Modulo per la presentazione delle osservazioni per i piani/programmi/progetti sottoposti a procedimenti di valutazione ambientale di competenza statale

ID: Messa in produzione del Pozzo Pergola 1, realizzazione dell'Area Innesto 3 e posa delle condotte interrate di collegamento

Proponente: ENI S.p.A.

ID Codice procedura (ID_VIP/ID_MATTM): 9449

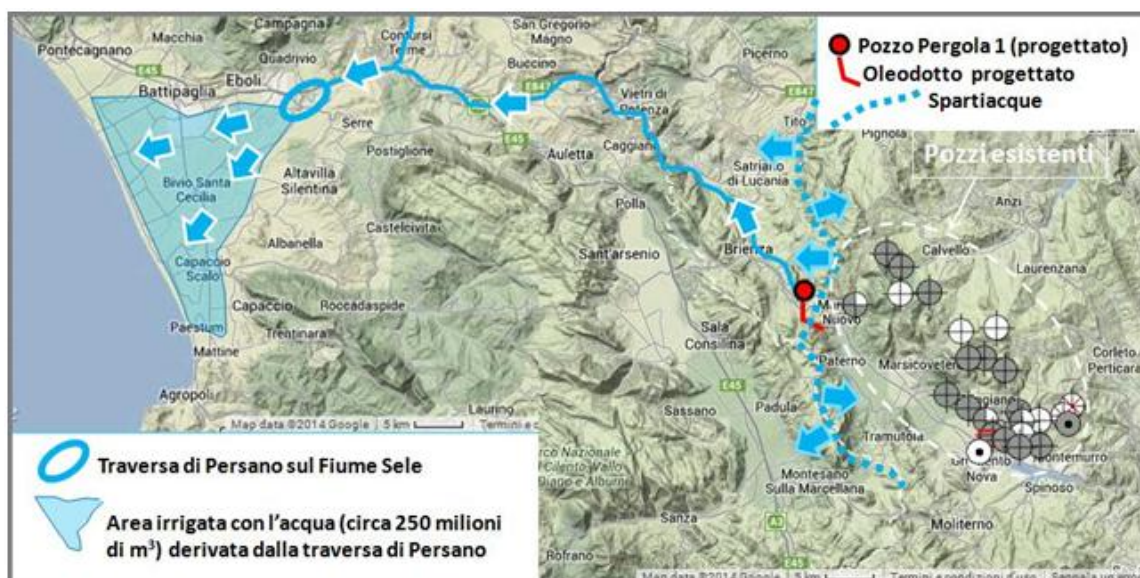
Il tracciato dell'oleodotto Pergola 1, ubicato nei bacini idrografici del Fiume Sele e del Fiume Agri, **attraversa le aree di ricarica delle idrostrutture Sistema Santino e Sistema Occhio, che alimentano importanti sorgenti dell'area (Fig. 6).** E' noto che **le aree di ricarica degli acquiferi sono molto vulnerabili all'inquinamento**, poiché caratterizzate da terreni permeabili che si lasciano attraversare non solo dalle piogge e dalle acque dello scioglimento delle nevi, ma anche da eventuali fluidi inquinanti che poi vengono veicolati nelle falde acquifere. Un eventuale inquinamento causerebbe danni ingenti alla preziosa risorsa acqua, in considerazione della perdita della risorsa, dei costi delle bonifiche delle falde acquifere, dei lunghi tempi di intervento e dei risultati non certi. Non a caso **le aree di ricarica degli acquiferi rientrano nelle aree da perimetrare e tutelare nell'ambito del Decreto Legislativo 152/2006 che all'art. 94 disciplina l'individuazione e la definizione delle Aree di Salvaguardia delle Acque destinate al consumo umano**, delegando le Regioni alla definizione delle direttive e delle linee guida per la perimetrazione delle stesse.

Fig. 15 - Carta delle frane nell'area di Marsico Nuovo con il tracciato dell'oleodotto Pergola 1.

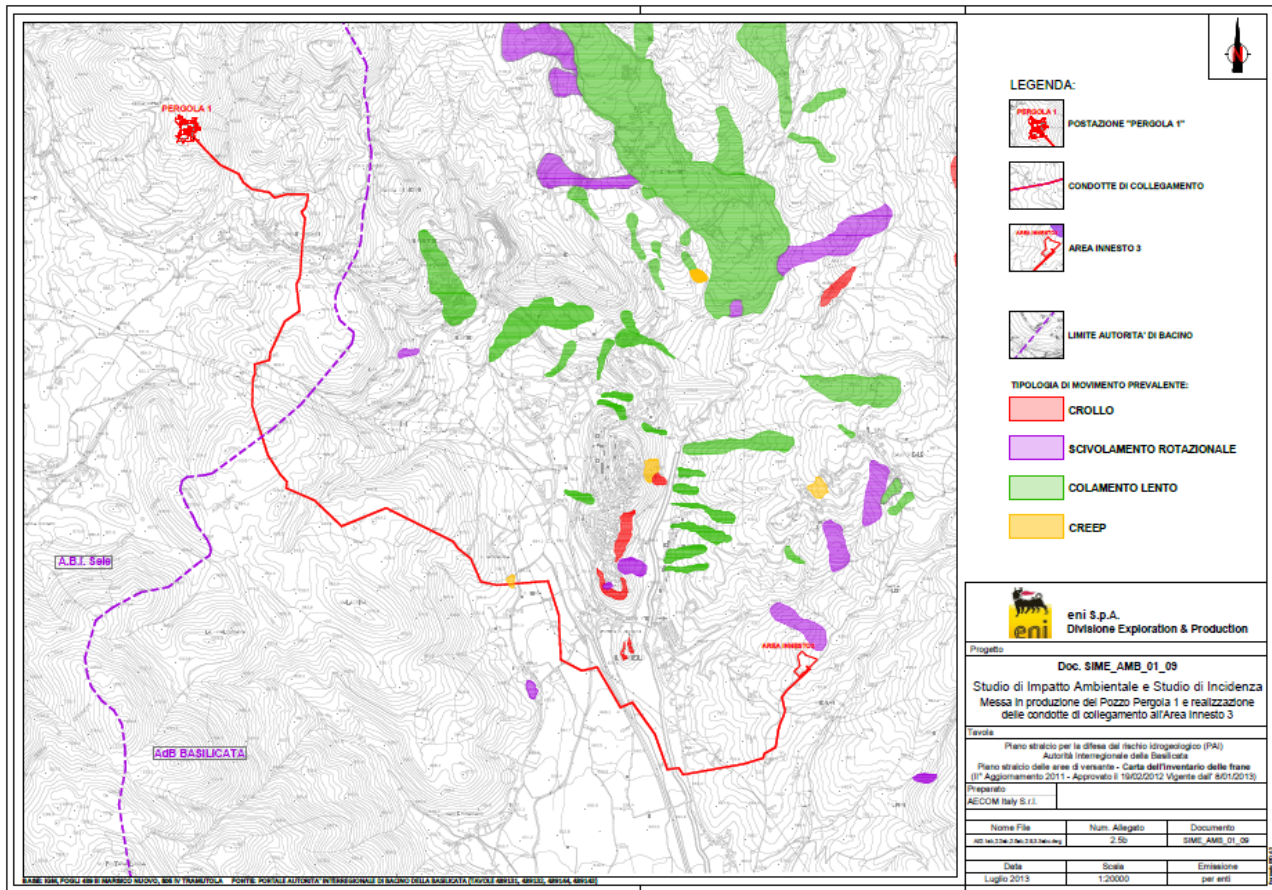
Il tracciato dell'oleodotto Pergola 1 attraversa per un breve tratto una zona a rischio di frana moderato (R1), caratterizzata da un colamento superficiale lento del terreno (*creep*). A circa 160 m a Nord-Est e a circa 220 m a Sud-Ovest del tracciato sono presenti, rispettivamente, una zona a rischio molto elevato (R4) caratterizzata da crollo e una zona a rischio medio (R2) caratterizzata da una frana a scivolamento traslazionale. A circa 50 m di distanza in direzione Nord-Est è presente una zona a rischio elevato (R3) caratterizzata da una frana a scivolamento rotazionale (Fig. 15).

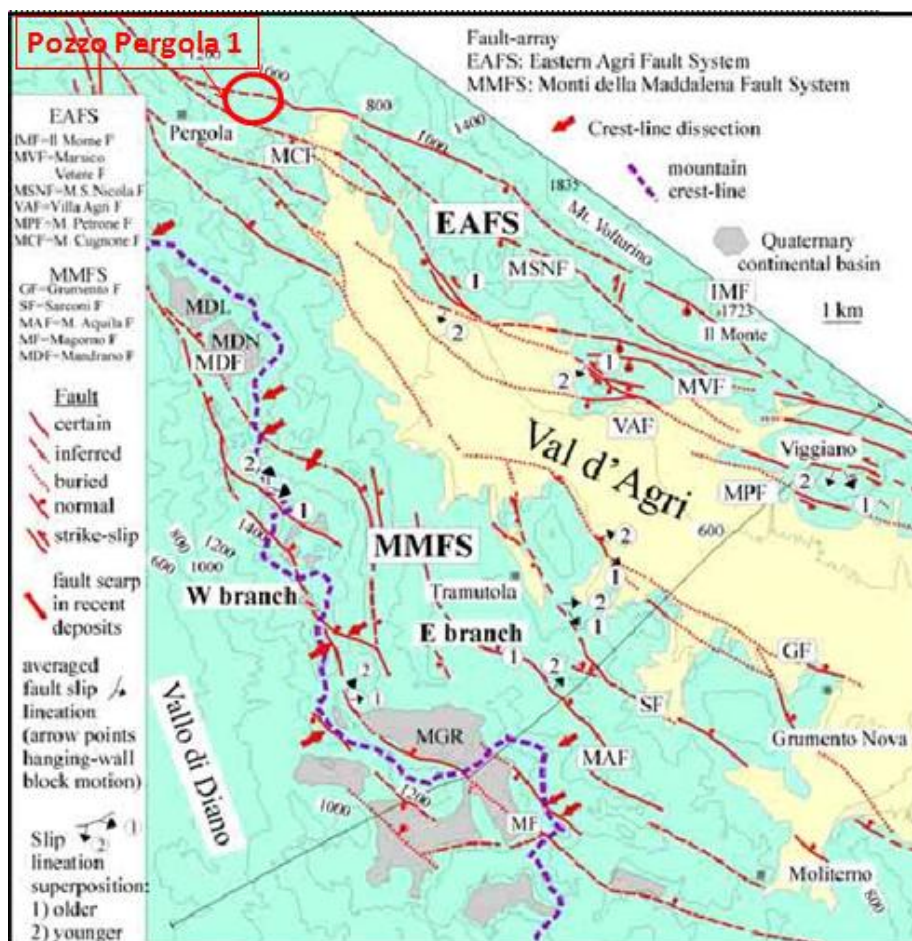
Fig. 19 - *Schema tettonico di dettaglio dell'Alta Valle del Melandro e dell'Alta Val d'Agri con l'ubicazione del Pozzo Pergola 1. Nell'area interessata dall'impianto Pergola 1 sono presenti una serie di faglie da considerare collegate con quelle sismogenetiche crostali e quindi destinate a riattivazioni in occasione di eventuali sismi simili a quello del 1857. A tale pericolosa situazione non viene fatto alcun riferimento nello studio VIA.*

Fig. 20 - La mappa geologica mostra le faglie attraversate dal tracciato dell'oleodotto Pergola 1.

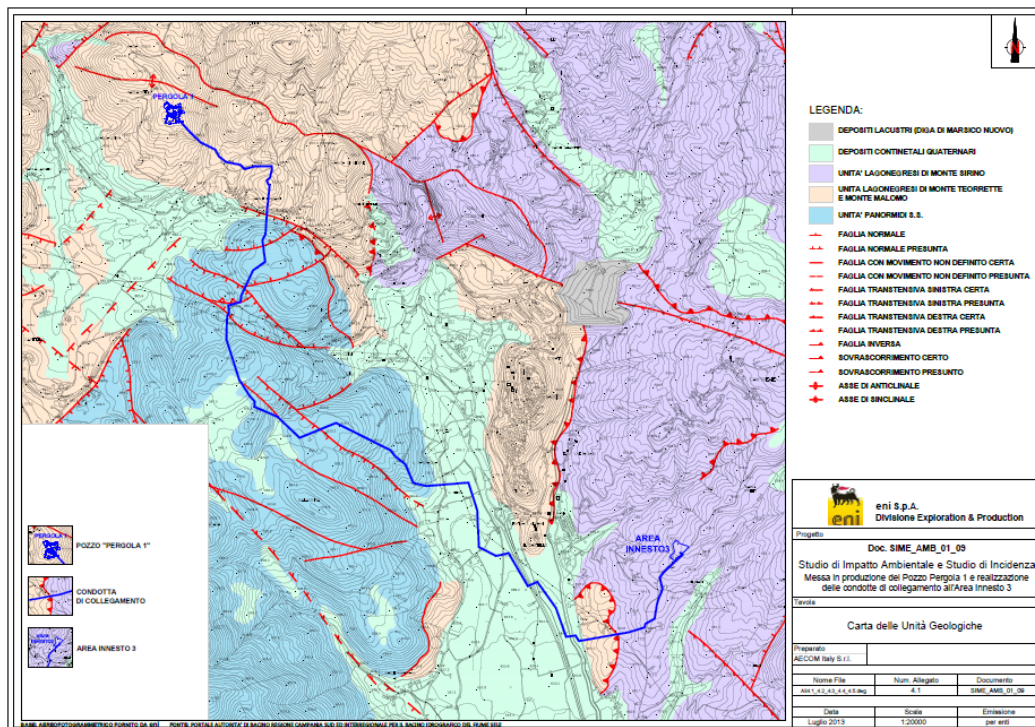
L’oleodotto dell’impianto Pergola 1 **attraversa almeno 8 faglie.**

Queste faglie sono caratterizzate da uno spostamento verticale/obliquo e hanno avuto attività recente, cioè hanno dislocato terreni che includono un paleosuolo datato a 21.000 anni fa (Giano *et al.*, 2000), e addirittura anche depositi più recenti (Moro *et al.*, 2007). Burrato e Valensise (2007) hanno inoltre documentato che **il terremoto della Val d'Agri del 1857 sarebbe stato generato dall'attivazione di due faglie, di cui una è proprio la Melandro-Pergola.**

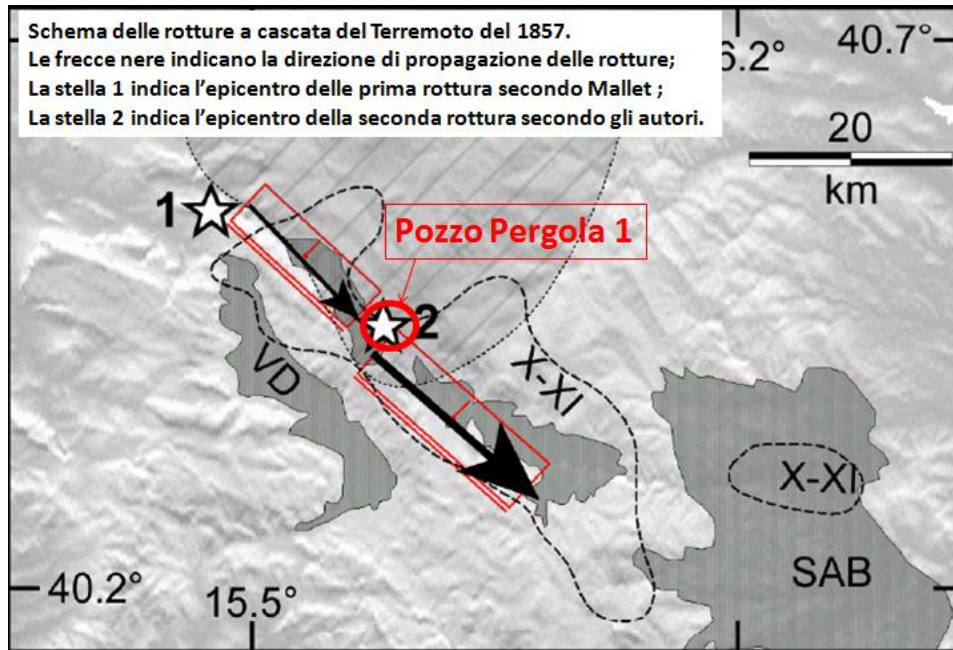
Va dunque evidenziato che **l'area del Pozzo Pergola 1 e dell'oleodotto, è interessata da forte sismicità.** Ricostruzioni del terremoto del 1857 sono state fatte, tra le altre, nell'Atlante del CNR-Progetto Finalizzato Geodinamica, 1985. I problemi geoambientali principali connessi alla ricerca e produzione di idrocarburi nel territorio della Valle del Melandro-Alta Val d'Agri sono essenzialmente connessi alle **deformazioni istantanee del suolo (ad esempio rotazioni di blocchi rocciosi di notevole spessore attorno ad assi suborizzontali e spostamenti verticali ed orizzontali relativi tra blocchi)** che, in caso di evento sismico significativo, interesserebbero le rocce del sottosuolo in cui sono ubicate le faglie sismogenetiche: le stesse che, in base alla bibliografia ufficiale, si trovano nel sottosuolo dell'area dell'impianto petrolifero Pergola 1. Gli studi effettuati dopo il sisma del 1980 hanno evidenziato che sulla superficie del suolo nell'area maggiormente disastrosa si sono verificate **rotture dei terreni con spostamento verticale delle parti** (Westaway e Jackson, 1987; Pantosti *et al.*, 1993), come nell'area del Pantano di S. Gregorio Magno, Piano delle Pecore, nell'area di Monte Marzano-Monte Ognà, **rotazioni di grandi blocchi** come nella valle del Fiume Ofanto, dove fu registrata la rotazione di tutta la diga sull'Ofanto di Conza della Campania solidalmente con il substrato roccioso e con abbassamento di circa 1 m di un lato della valle (Cotecchia, 1986). L'area interessata da tali deformazioni è ampia circa 16-18 km e comprende la larghezza dell'area epicentrale allungata secondo le faglie crostali che hanno originato il sisma. **La Valle del Melandro si trova all'interno della fascia ampia circa oltre 10 km rispetto alle faglie sismogenetiche che potrebbero originare un eventuale nuovo sisma in futuro di magnitudo simile a quello del 1857** (Figg. 21, 22, 23).

Fig. 21 - Ricostruzione della riattivazione a cascata delle faglie sismogenetiche della Valle del Melandro e dell'Alta Val d'Agri in occasione del sisma del 1857. La prima rottura si sarebbe verificata nella parte nord-occidentale della Valle del Melandro propagandosi verso Sud-Est nella zona dove è previsto il Pozzo Pergola 1. Proprio da questa zona sarebbe iniziata la riattivazione della seconda faglia. E' importante fare rilevare che le faglie propagandosi verso Sud-Est determinano una marcata direttività che causa, come è noto in letteratura, una accentuazione delle sollecitazioni sismiche che causano effetti locali altamente distruttivi e imprevedibili. E' evidente che il sito del Pozzo Pergola 1 rappresenta una zona che può essere interessata da effetti locali altamente distruttivi. A tale pericolosa situazione non viene fatto alcun riferimento nello studio VIA.

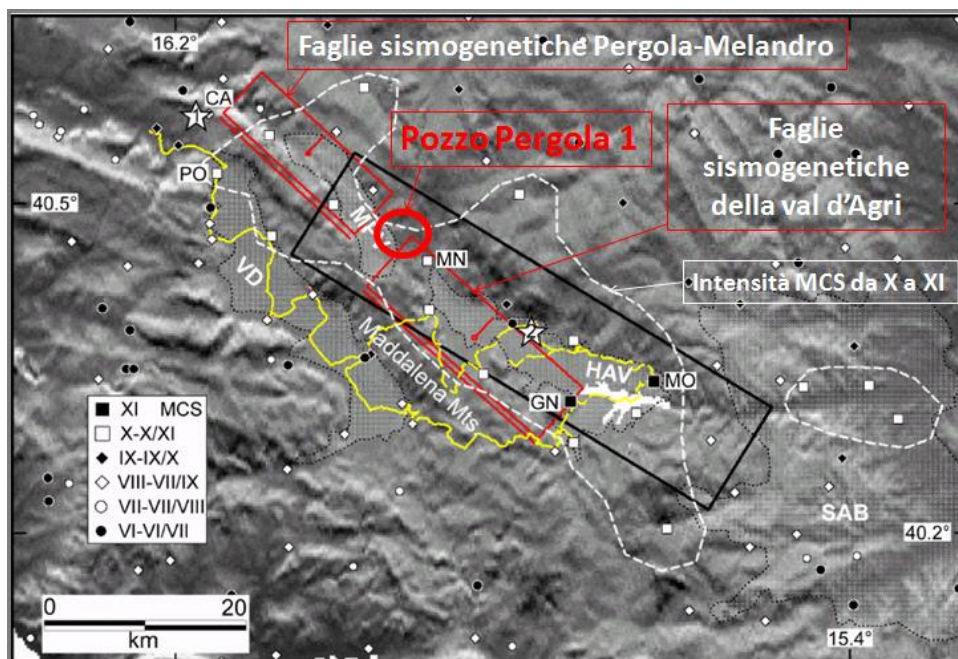
Fig. 22 - Ricostruzione delle intensità macrosismiche (scala MCS) dell'evento del 1857. E' evidente l'ubicazione del Pozzo Pergola 1 nella zona di confine tra le faglie sismogenetiche presenti nel substrato della Valle del Melandro e quelle dell'Alta Val d'Agri. L'area del Pozzo Pergola 1 e dell'oleodotto ricade nella zona di massima intensità MCS dal X all'XI grado. A tale pericolosa situazione non viene fatto alcun riferimento nello studio VIA.
